PRIMĂRIA MUNICIPIULUI BUCUREȘTI

interesați de participarea la procedura de licitație deschisă online privind atribuirea contractului având ca obiect „Achiziție a unui număr de 100 de autobuze electrice și a infrastructurii de încărcare necesară acestora”

RĂSPUNSUL CONSOLIDAT LA SOLICITĂRILE DE CLARIFICĂRI formulat de către Direcția Transporturi, în calitate de direcție inițiatoare a procedurii de atribuire, prin adresele:

fig.1

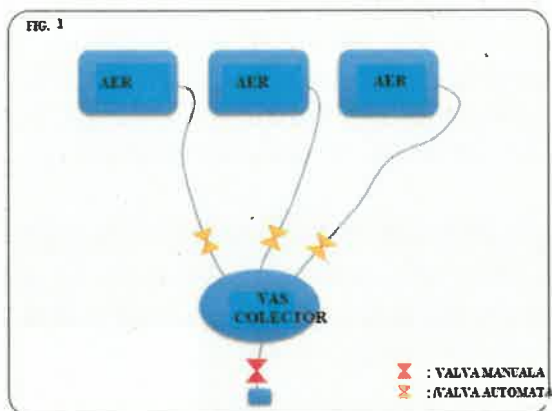
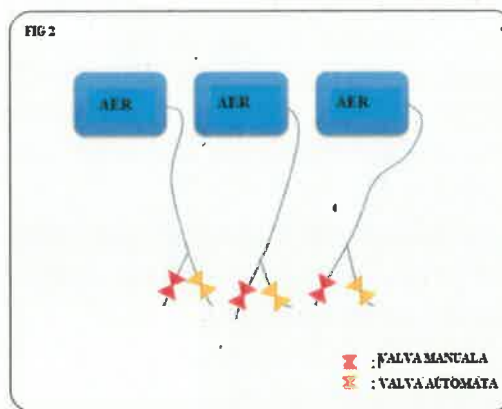
Varianta propusă este superioară, eliminând posibilitatea formării de dopuri de gheață pe timpul iernii, care duc la imobilizarea autobuzului.

**Răspuns 4:**
